高浜発電所3, 4号炉 申請書添付書類六 8章 火山事象の影響評価の新旧比較表  
(設置変更許可申請との比較)

資料1-3

2021年2月4日

第 8.5.3 図 大山の噴火履歴<sup>※1</sup>

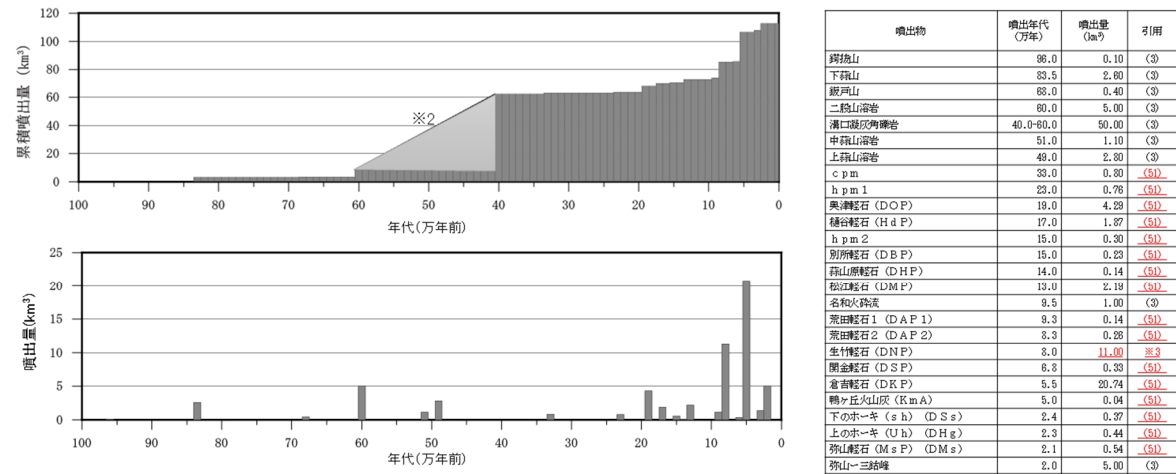
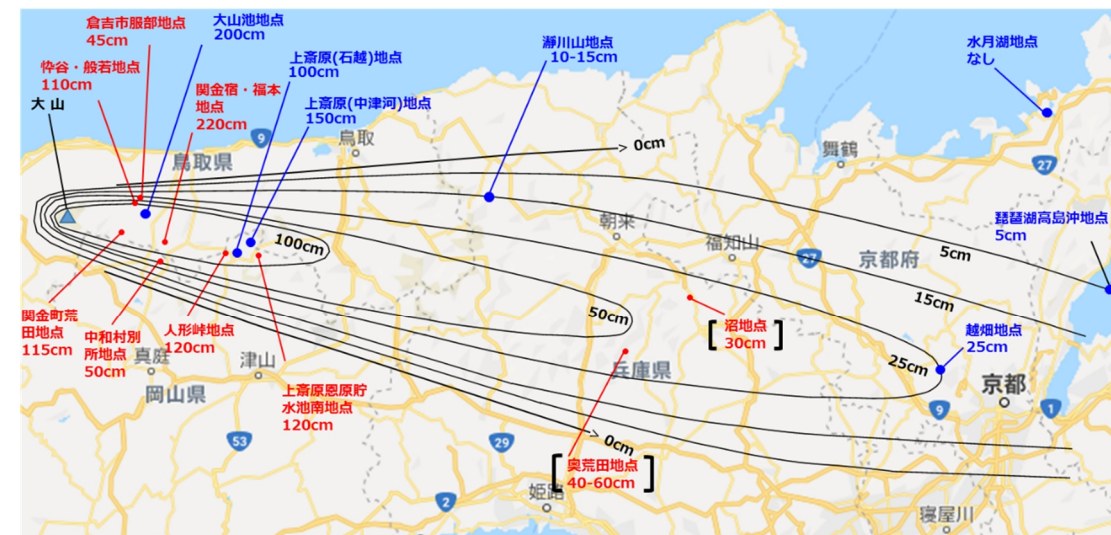
DNP の噴出量を見直し(第 868 回審査会合(2020/6/19)で説明済み)

DNP の等層厚線図を追記(第 827 回審査会合(2020/1/24)で説明済み)

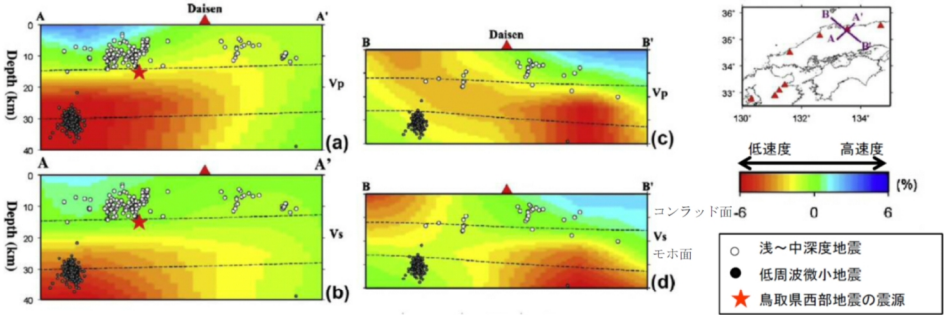
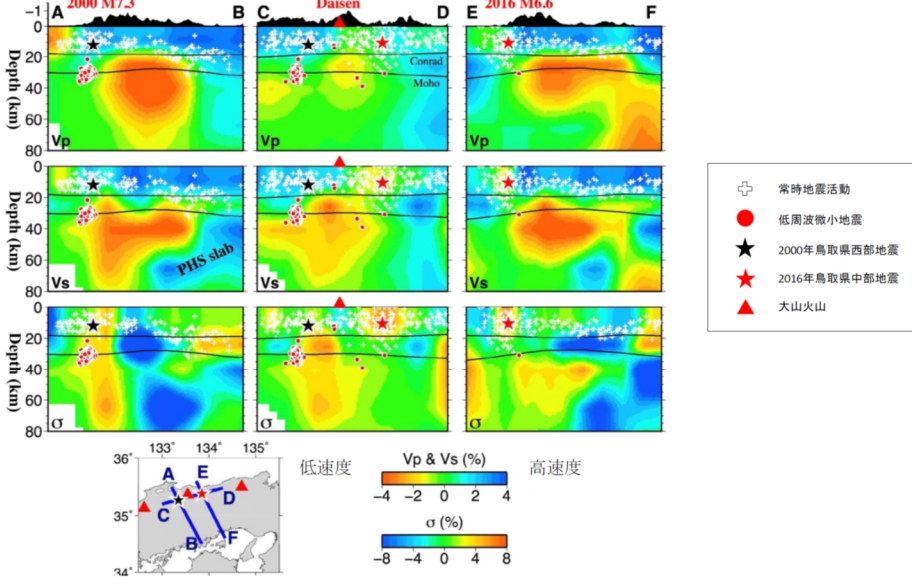
高浜発電所3, 4号炉 設置変更許可申請書記載 (2019. 9. 26 申請)	高浜発電所3, 4号炉 設置変更許可補正書記載 (2021. 1. 26 申請)	差異の説明
	<p>原子力規制委員会(2019)<sup>(59)</sup>より抜粋・加筆</p> <p>第8.5.5図(1) 原子力規制委員会(2019)<sup>(59)</sup>による大山の噴出率期の評価</p> <p>Yamamoto and Hoang(2019)<sup>(61)</sup>より抜粋・加筆</p> <p>第8.5.5図(2) Yamamoto and Hoang(2019)<sup>(61)</sup>による大山の噴出率期の評価</p>	<p>噴出率期に関する知見を追記 (第 849 回審査会合 (2020/3/13) で説明済み)</p>
